Vorwort

Dieser Sicherheitshinweis (Field Safety Notice) enthält wichtige Kundeninformationen zur Patientensicherheit und zur sicheren Anwendung von *exoplan*, unserer Software für die Implantatplanung und das Design von Bohrschablonen.

exocad Produkt, Handelsname: *exoplan 3.1 Rijeka*

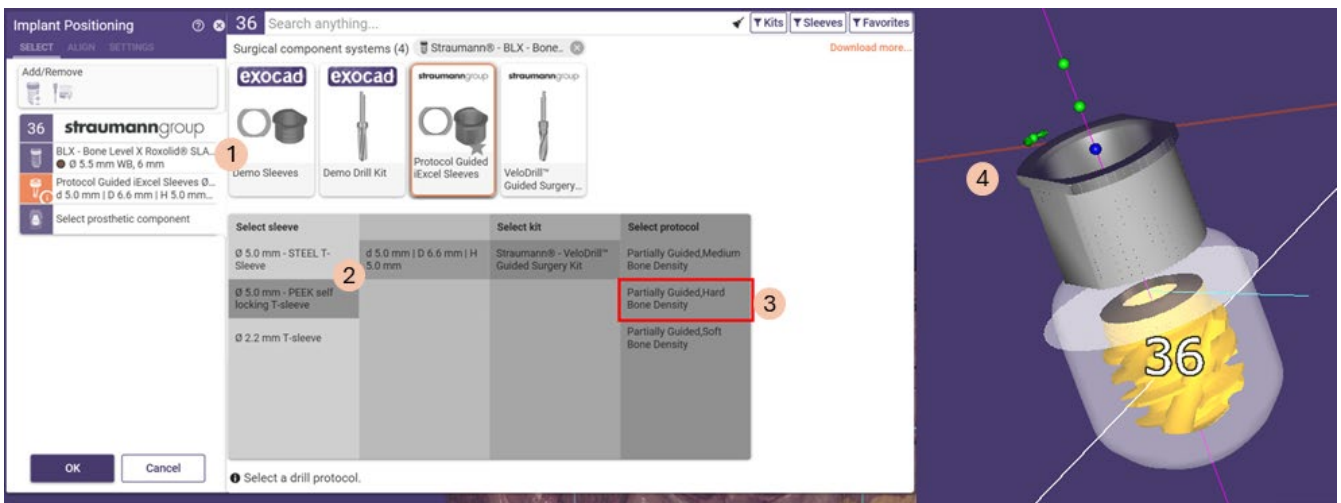
1. TLX/BLX-Implantate mit Durchmessern von 5,5 mm und 6,5 mm und einer Länge von 6 mm (siehe Tabelle „Betroffene Implantate“ unten)
2. Ø 5,0 mm – T-Hülsen (siehe Tabelle „Betroffene chirurgische Hülsen“ unten)
3. Teilgeführtes Protokoll, harte Knochendichte
4. Hülsen-Offset 7 mm (nächstgelegener der drei verfügbaren Abstände – in Abbildung 2 unten als blaue Kugel markiert)

In diesem Fall zeigen die Protokollschritte 4 und 5 die falsche Höhe der Bohrlöffel für die verwendeten Bohrer an (in Abbildung 3 unten rot markiert):

1. Die betroffenen Straumann®-Bibliotheken (siehe oben) wurden am **16. April 2026** vom Download-Server entfernt und auf dem exocad Server auf die Sperrliste gesetzt. Folglich sind diese Bibliotheken für Anwender nicht mehr sichtbar und stehen nicht mehr zum Download zur Verfügung.

2. Neue, korrigierte Versionen der betroffenen Bibliotheken stehen unter <https://exocad.com/integration/exoplan-library-integration#/all/tag-str> zum Download zur Verfügung

Abbildung 4: Kombination der verfügbaren Parameter für betroffene Straumann®-Implantatlinien. Die roten Kreise kennzeichnen Optionen, die nicht verwendet werden dürfen. Alle grünen Workflow-Optionen sind sicher in der Anwendung.

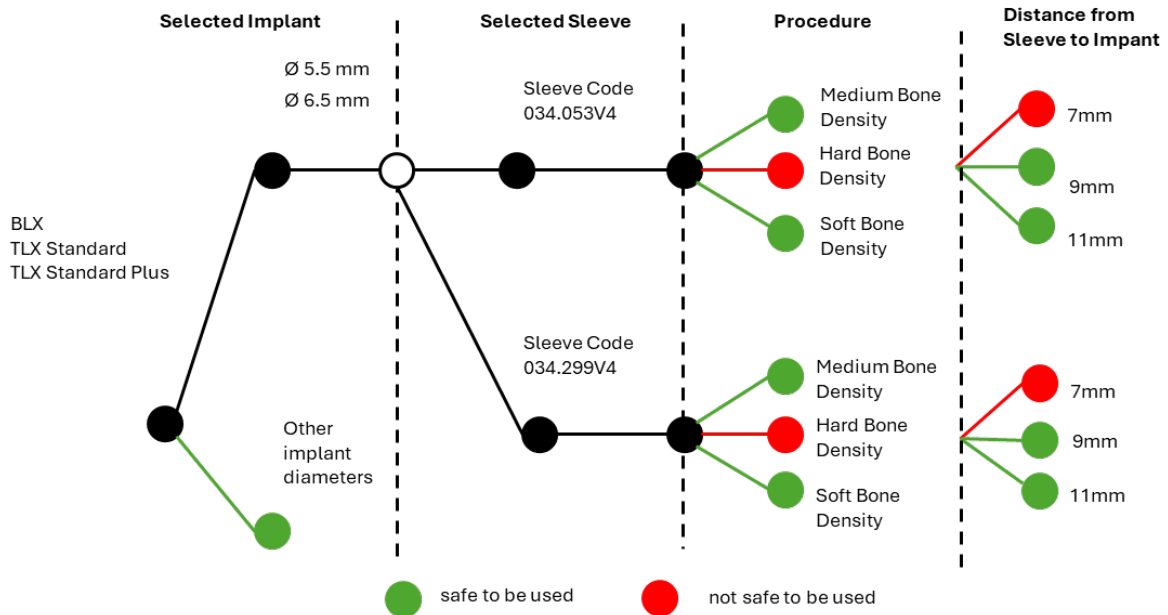
Die Verwendung anderer Straumann®-Komponenten ist nicht betroffen. Keine anderen Implantatgrößen, Offset-Abstände, chirurgischen Hülsen oder Protokollauswahlen sind betroffen. Dieses Diagramm zeigt die betroffenen Workflows. Die rot markierten Workflows dürfen nicht verwendet werden. Grüne Workflow-Optionen sind sicher in der Anwendung.

- Verwenden Sie nicht die betroffenen Bibliotheken – siehe Abschnitt „Betroffene Bibliotheken“ oben – mit *exoplan 3.1 Rijeka*.
- Wenn Sie beabsichtigen, die betroffenen Straumann®-Bibliotheken zu nutzen, aktualisieren Sie alle mit den neuen, korrigierten Versionen, die unter <https://exocad.com/integration/exoplan-library-integration#/all/tag-str> zum Download bereit stehen.
- Aktualisieren Sie auf die neueste *exoplan 3.1 Rijeka*-Version.
